Artikel: Rapport des experts Rothpletz, Rohn et Buchi sur la formation des fissures dans la galerie sous pression de l'usine de Ritom des CFF (suite)
Autor: [s.n.]
DOI: <https://doi.org/10.5169/seals-36581>

des experts Rothpletz, Rohn et Buchi
sur la formation des fissures dans la galerie sous
pression de l'usine de Ritom des CFF

Rapport-annexe sur les essais de remplissage de la galerie des 19 et 22 août 1920.

Fig. 3. — Fissures du château d'eau, après le sixième remplissage (29-VI-20). — 1 : 600.

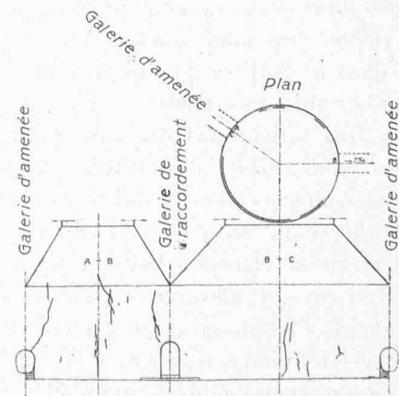
Les 28 et 29 juin, on procéda à un nouveau remplissage de la galerie jusqu'à la cote 1838,50. Cette cote correspond assez exactement au niveau le plus élevé du lac de Ritom. Par suite de l'injection de ciment, la déperdition d'eau avait un peu diminué, mais elle était encore de 262 litres par seconde. On ne constata pas d'écoulement d'eau hors de la montagne ; il est vrai que les sources avoisinantes ne furent pas mesurées. On laissa donc la galerie sous cette pression et commença, à titre d'essai, à faire fournir du courant par l'usine. 55 heures après le remplissage, le 1^{er} juillet 1920, l'eau se mit à jaillir de la côte, au-dessus d'Atlanca. L'endroit en question est à 200 m. environ du château d'eau et à une trentaine de mètres plus bas que la route de service château d'eau Piora. L'eau sortant du rocher qui n'est que légèrement recouvert d'éboulis occasionna le glissement de ce terrain, ainsi que d'une partie des sapins qui s'y trouvaient. La galerie fut immédiatement fermée et visitée. Cette inspection fit constater une grande quantité de petites fissures dans la galerie principale, le château d'eau et la galerie de raccordement (fig. 2 et 3).
